Znak sprawy: ZP.271.02.2017

Dotyczy: postępowania o udzielenie zamówienia publicznego prowadzonego w trybie przetargu nieograniczonego na robotę budowlaną polegającą na: „**Remontie nawierzchni chodników, placów oraz zjazdów na przyległe posesje wraz z korektą geometrii jezdni w pasie drogi powiatowej Nr 2112E Bedlno – Młogoszyn - Ktery we wsi Łęki Kościelne**”

Zamawiający Gmina Krzyżanów, działając na podstawie art. 38 ust. 1 pkt 3) i ust. 2 ustawy z dnia 29 stycznia 2004 roku – Prawo Zamówień publicznych (Dz. U. z 2015 roku, poz. 2164 ze zm.) zwana dalej „ustawą Pzp”, udziela wyjaśnień do treści Specyfikacji Istotnych Warunków Zamówienia w zakresie następujących zapytań:

Wariant 2

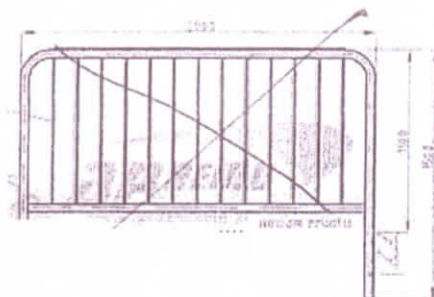
Wg. zakresu planów zagospodarowania część drogowa oraz stałej organizacji ruchu przedmiotowego zadania Projektant zaprojektował ogrodzenie ochronne U-12a w ilości 142mb.

Brak pozycji w/w ogrodzenia ochronnego w załączonym do przetargu przedmiaru.

Proszę o wyjaśnienia czy należy w/w ogrodzenie ochronne U-12a w ilości 142,0mb przyjąć do wyceny?

Proszę o określenie, który wariant w/w ogrodzenia ochronnego przyjąć do wyceny.

Proszę o określenie czy w/w ogrodzenia ochronne mają być pomalowane proszkowo czy ma być tylko ocynk?

Poza tym należy przyjąć 142 mb poręczy. Wykonanie zgodnie z zapisami dokumentacji projektowej.

Należy do oferty przyjąć rozwiązanie wskazane w zapytaniu jako wariant Nr 2 (dwa).
